設計図書に対する質問・回答書

工 事 名：新成井浄水場新設工事

工事場所：竹原市下野町

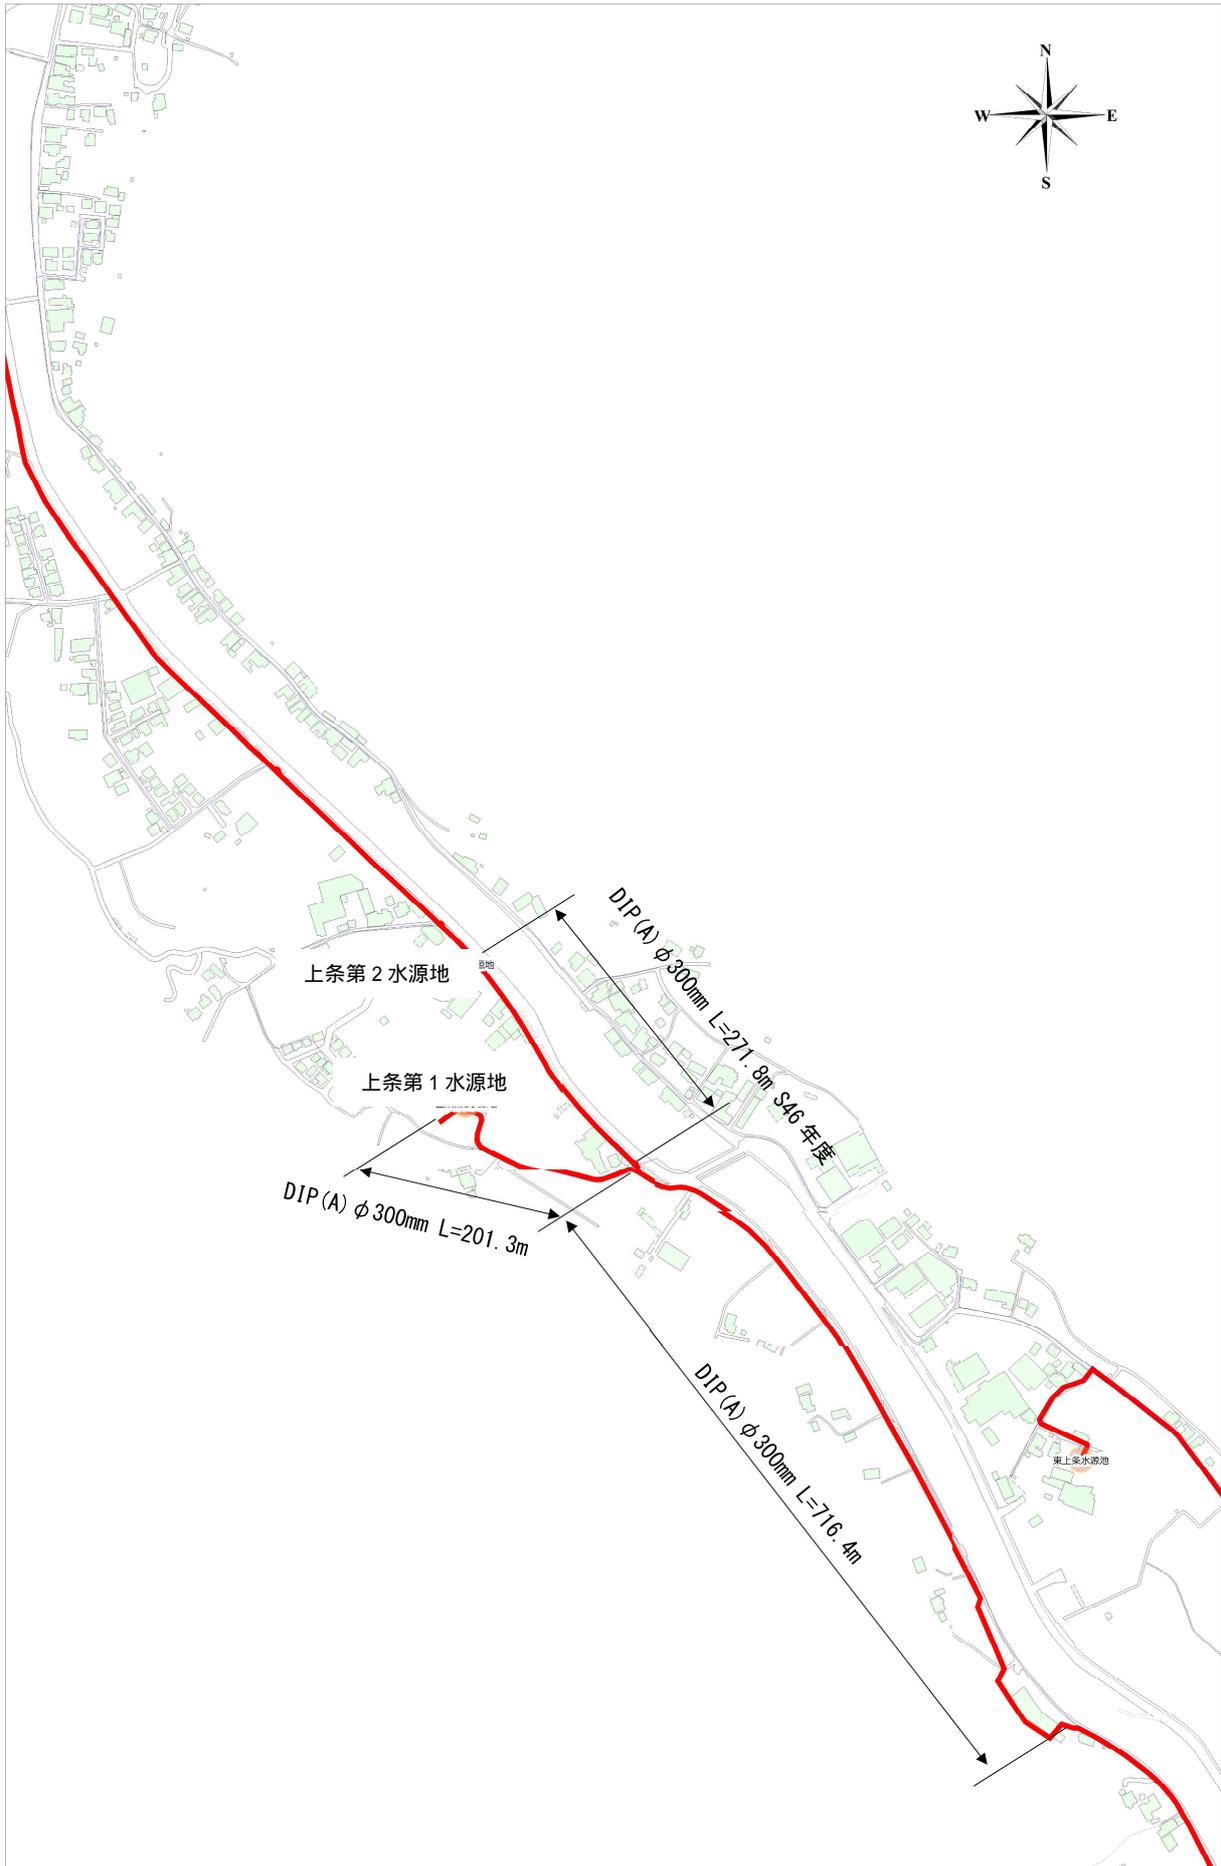
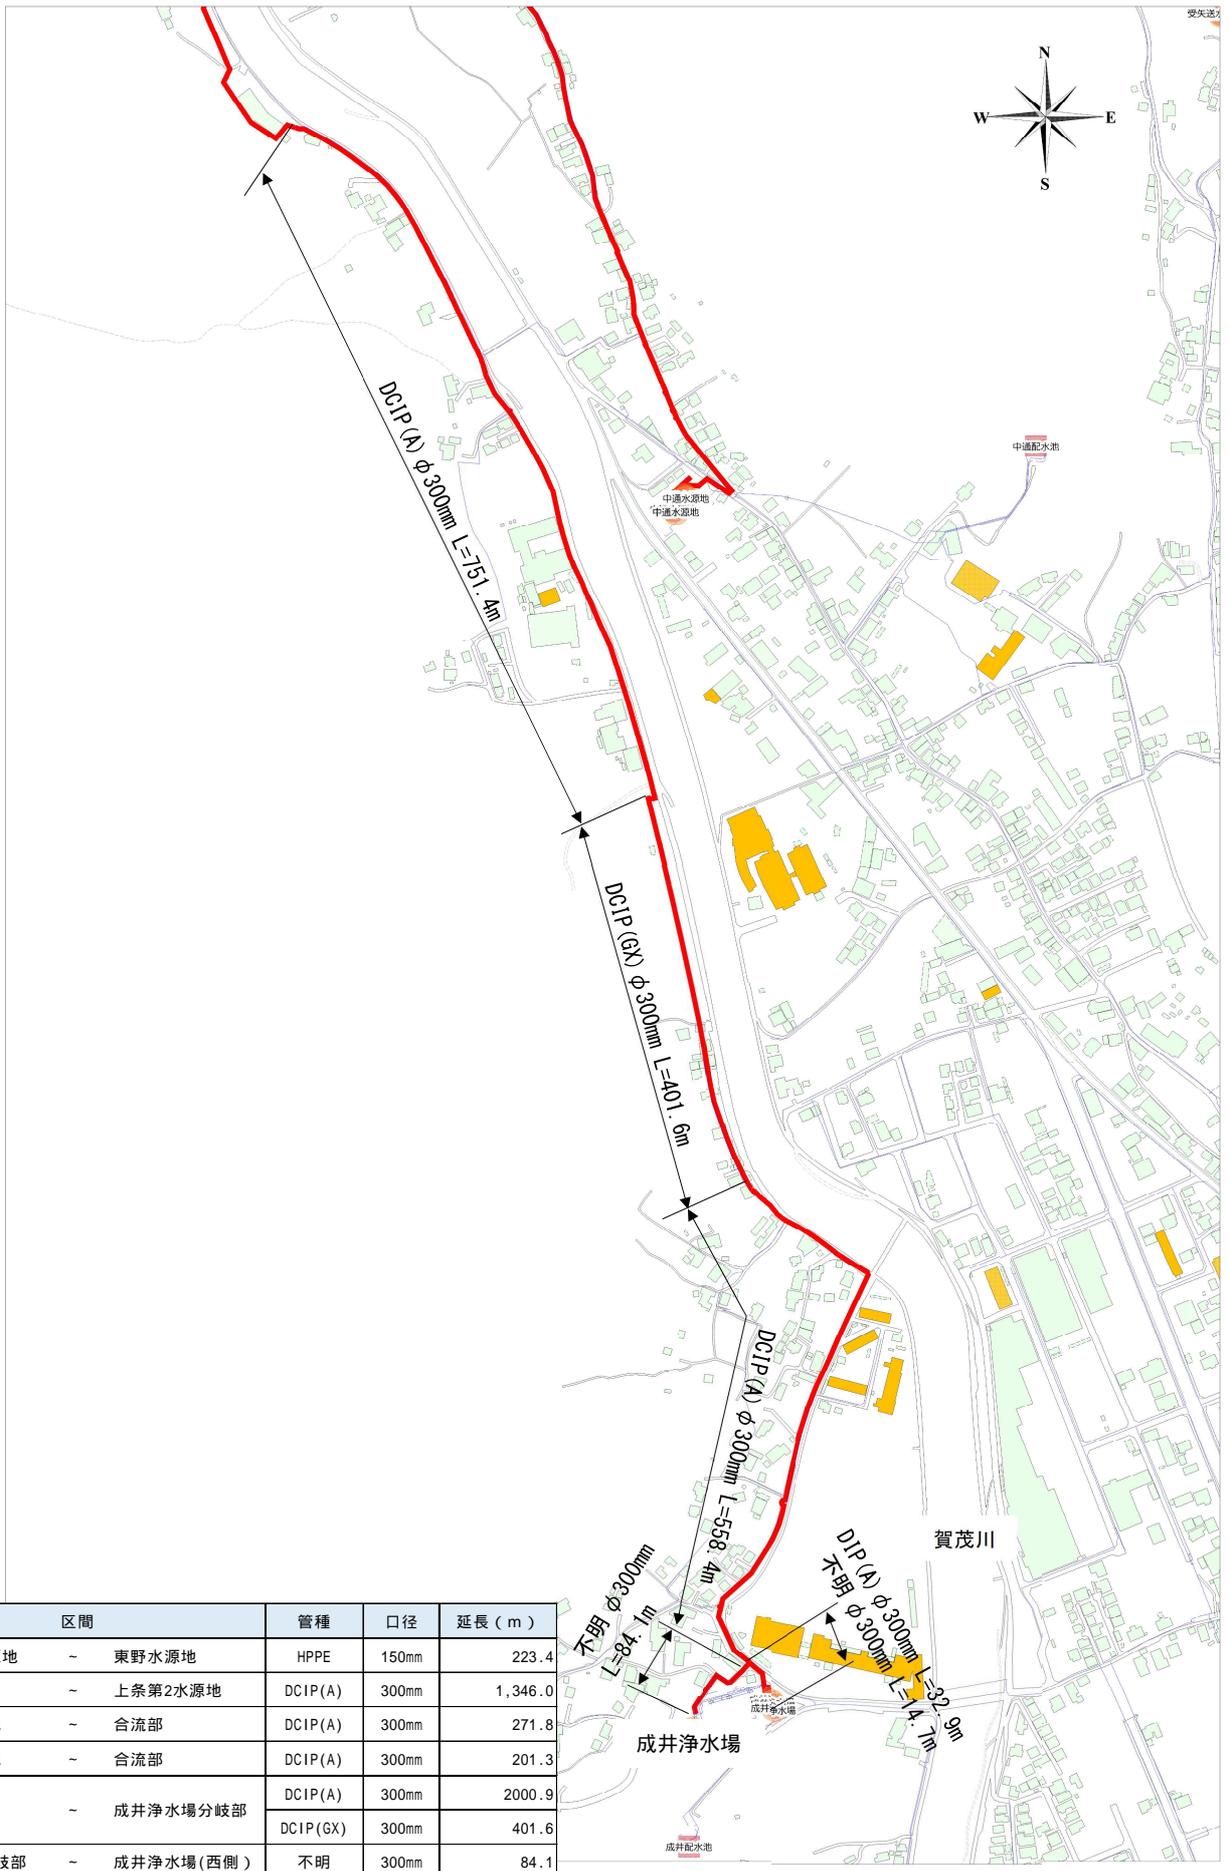
質 問 事 項	<ul style="list-style-type: none">・新成井浄水場新設基本設計業務（その2）基本設計図 参考図 成井浄水場 断面図【現況図】、成井浄水場 断面図【完成図】・要求水準 令和7年10月 4頁 図 1.2 竹原市水道事業給水区域図 5頁 図 1.3 既存施設概要及びフロー（成井浄水場・成井配水池） 既設着水井の水位と新設濾過ポンプ棟 着水井兼ポンプ井の水位を比べた場 合、新設が高い水位設定です。确实性を確認するため、既設の各取水設備から 着水井までの導水管路について、確認したいです。各取水設備（東野水源、上 条第1水源、上条第2水源）の取水ポンプ仕様は、あります。各取水設備から着 水井までの導水管路について、詳細な情報（配管ルート、延長、口径など）を 開示いただけますでしょうか。
回 答	各水源地からの導水管の布設位置及び諸元は別添のとおりです。

区間	管種	口径	延長 (m)
新東野2号水源地 ~ 東野水源地	HPPE	150mm	223.4
東野水源地 ~ 上条第2水源地	DCIP(A)	300mm	1,346.0
上条第2水源地 ~ 合流部	DCIP(A)	300mm	271.8
上条第1水源地 ~ 合流部	DCIP(A)	300mm	201.3
合流部 ~ 成井浄水場分岐部	DCIP(A)	300mm	2000.9
	DCIP(GX)	300mm	401.6
成井浄水場分岐部 ~ 成井浄水場(西側)	不明	300mm	84.1
成井浄水場分岐部 ~ 成井浄水場(東側)	DIP(A)	300mm	32.9
成井浄水場分岐部 ~ 成井浄水場(東側)	不明	300mm	14.7
150mm 合計			223.4m
300mm 合計			4353.3m

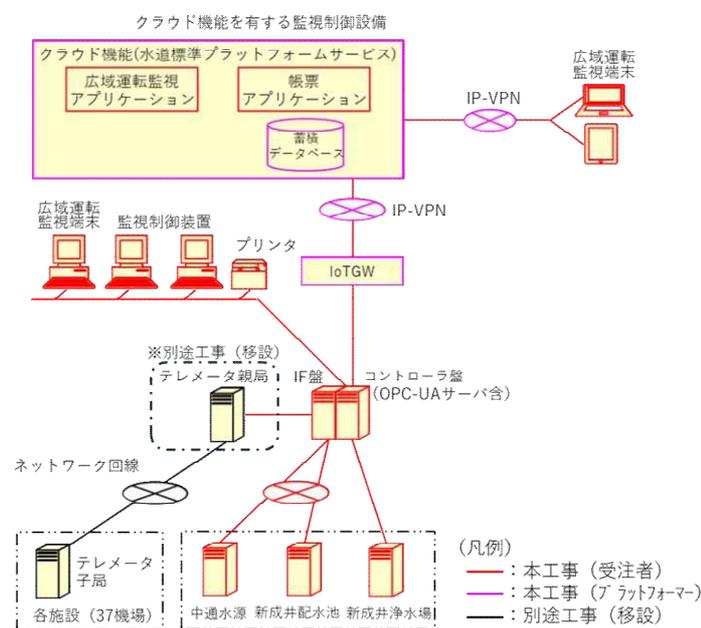
質 問 事 項	<p>要求水準 第4章 表2.9 施設の要求水準 建築構造物（建築機械及び建築電気設備を含む） キ</p> <p>既設中央監視設備が移設できるスペースを確保すること。と記載ありますが、移設に必要なとなる情報を可能な限り具体的に（必要面積、必要高さ、盤寸法、盤重量、盤名称等）ご教示ください。</p> <p>また、既設中央監視設備の移設工事は、第1章（10）他工事との調整「成井浄水場中央監視設備移設工事（広島県水道広域連合企業団）」のことであり、別途工事でしょうか。</p> <p>要求水準 第4章 表2.9 施設の要求水準 電気計装設備 ソ</p> <p>場外用の通信装置は別途工事にて移設しオープンネットワーク化するため、……。なお、移設する既存通信装置との接続は本工事の範囲とする。と記載ありますが、「場外用の通信装置」および「移設する既存通信装置」は、第1章（10）他工事との調整「成井浄水場中央監視設備移設工事（広島県水道広域連合企業団）」のことであり、移設は別途工事での接続のみが本工事の範囲でしょうか。</p> <p>参考図面 P726 新成井浄水場電気設備にて 【成井浄水場(広域運転監視システム)】 2 広域運転監視システム構築費 プラットフォーマー分の費用が提示されておりますが、この費用が各グループからの共通のプラットフォーム発注価格と考えてよろしいでしょうか。</p> <p>参考図面 P726 新成井浄水場電気設備にて 【成井浄水場(広域運転監視システム)】 2 広域運転監視システム構築費 ベンダー分</p>
------------------	--

入力装置盤（800×800×H1950）、テレメータ盤（700×390×H1950）及び
No.2テレメータ盤（800×800×H1950）の設置と、その維持管理及び更新
に必要なスペースを考慮してください。

成井浄水場
システム構成図
(2期)

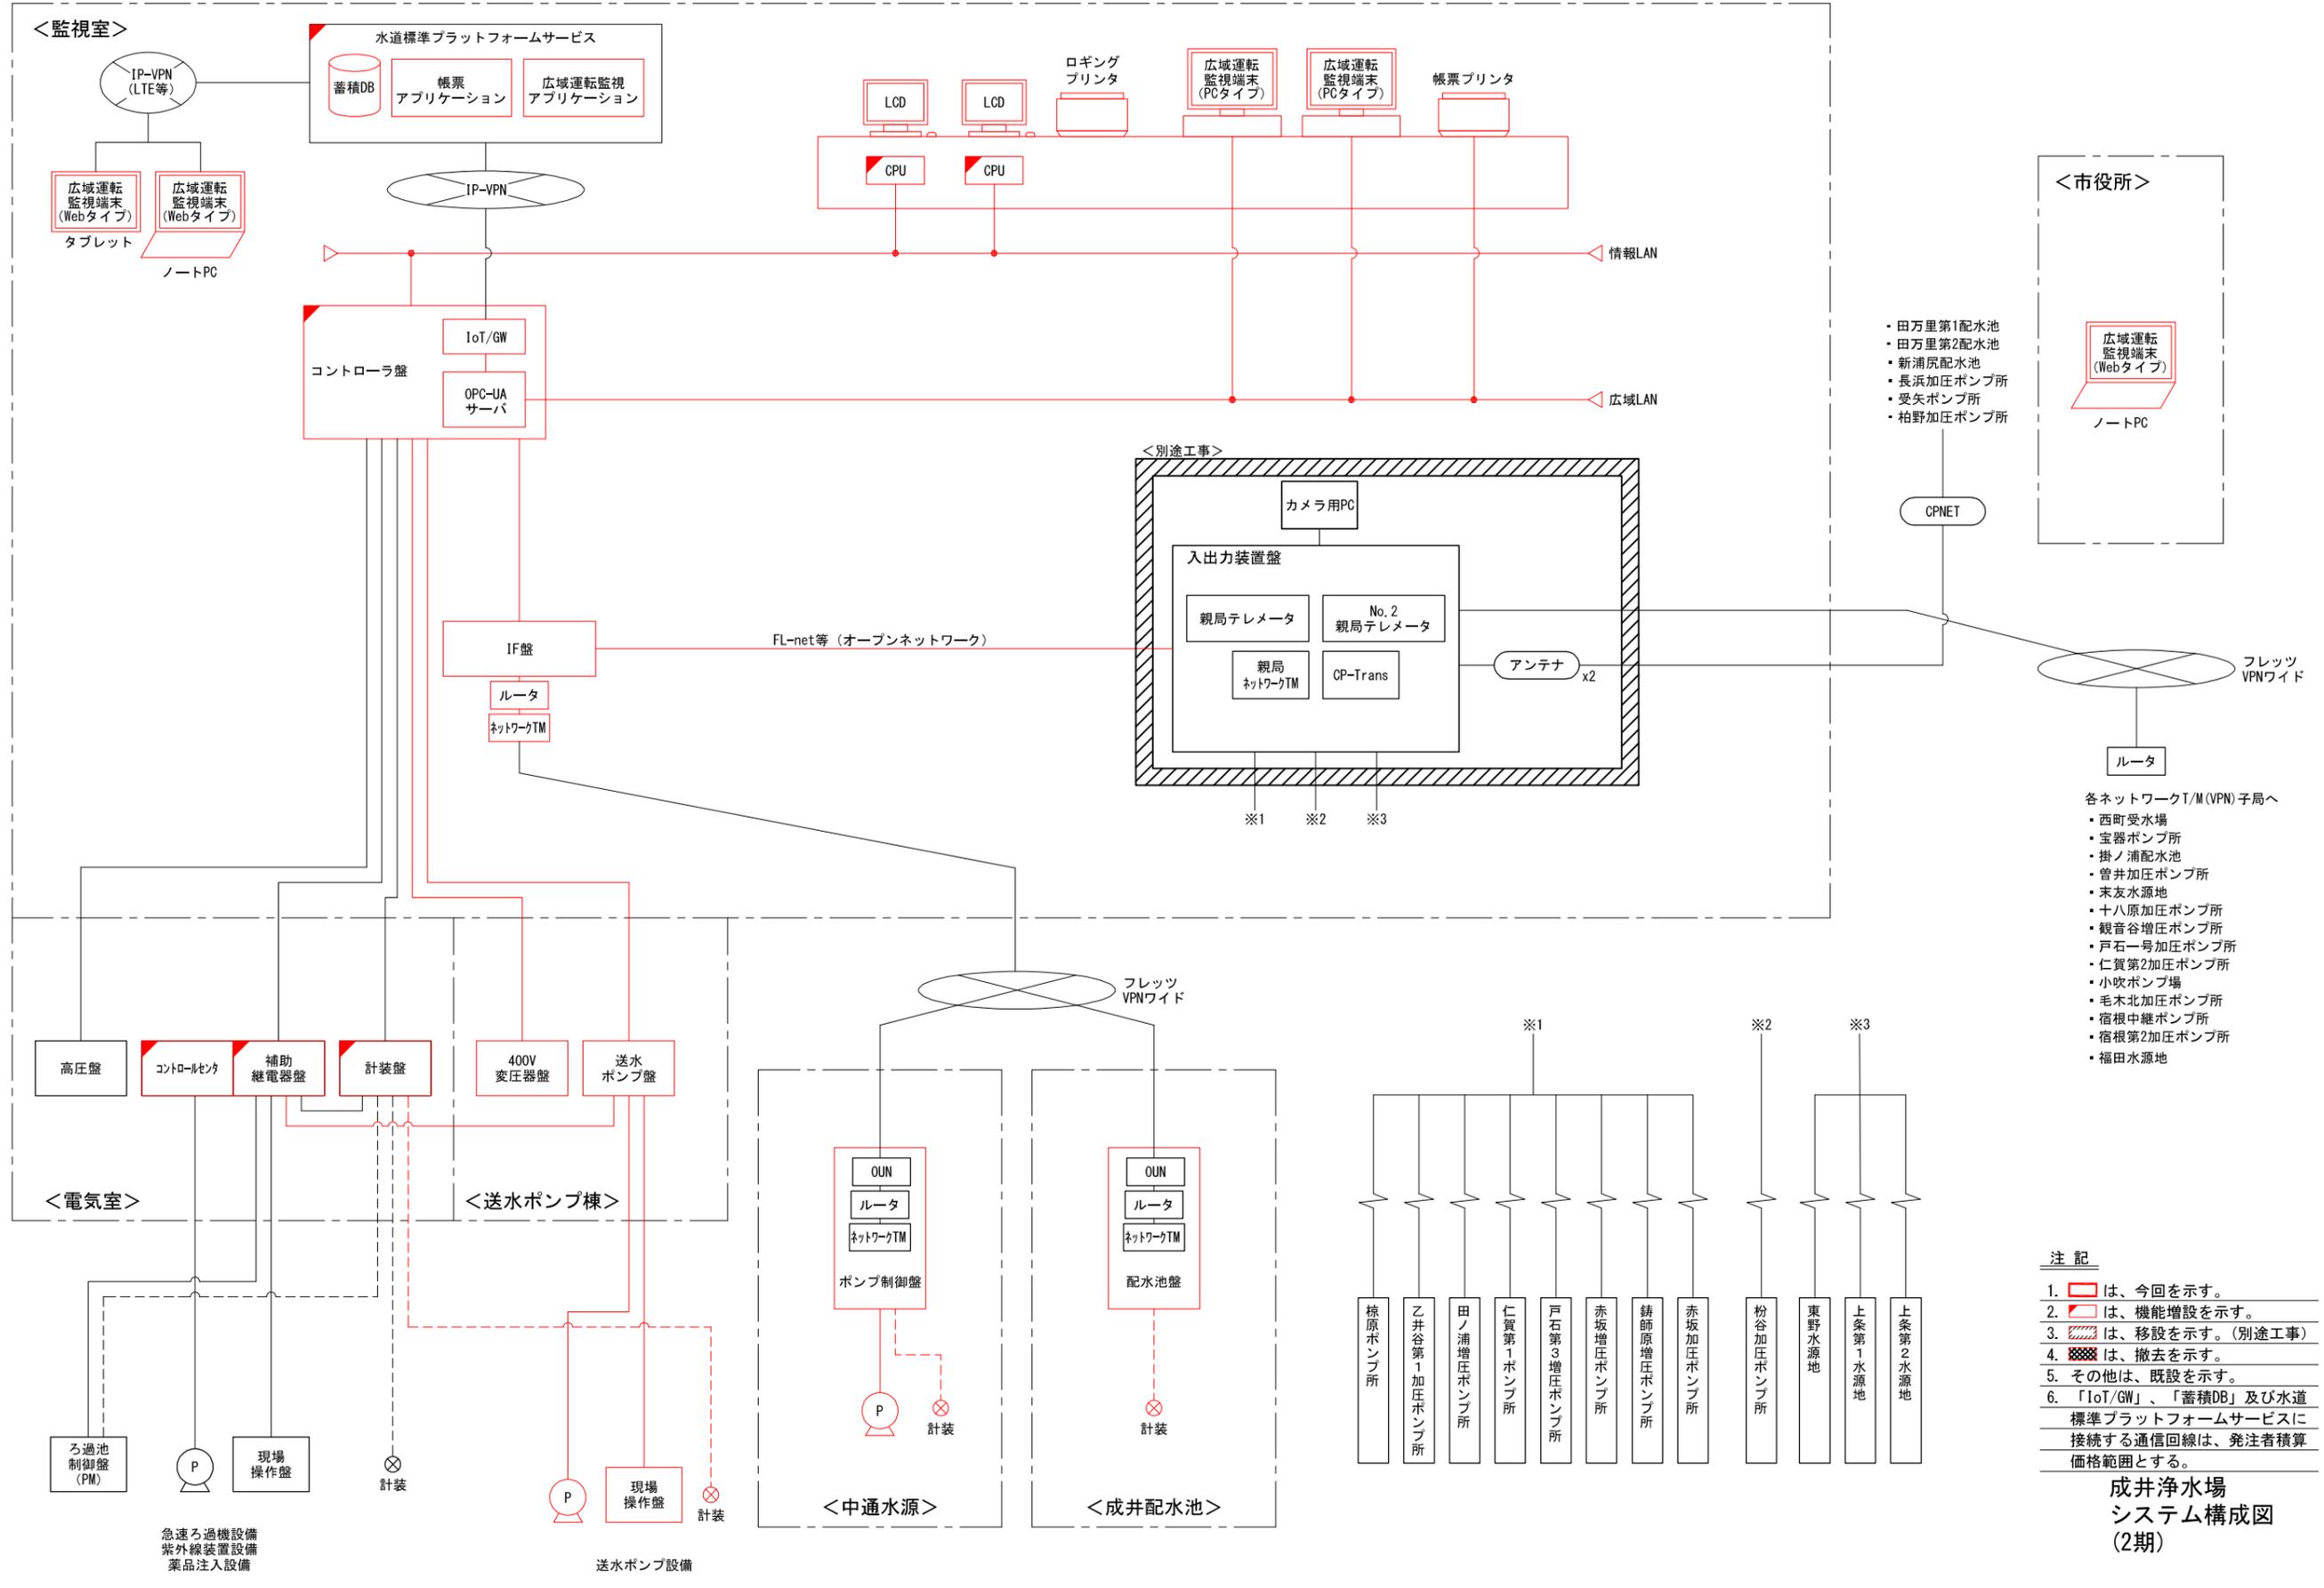
の費用が提示されておりますが、
この費用は各グループから既設監視システム構築ベンダーに対して
工事発注を行った際の共通価格と考えてよろしいでしょうか。

既設監視設備の移設工事は下図のとおり本工事とは別途の工事であり、要
求水準第1章1（10）他工事との調整に示す「成井浄水場中央監視設備移
設工事（広島県水道広域連合企業団）」において施工します。

要求水準第2章4「各施設の要求水準」表2.9施設の要求水準「電気計
装設備」ソの「場外用の通信装置は別途工事にて移設しオープンネットワ
ーク化」「移設する既存通信装置」は、要求水準第1章1（10）他工事と
の調整に示す「成井浄水場中央監視設備移設工事（広島県水道広域連合企
業団）」において施工します。

本工事において、新設するインターフェース盤に接続し、信号の取合いを
行い、新設する監視制御装置において監視できるようにする必要があります。
詳細は別添参考図のとおりです。
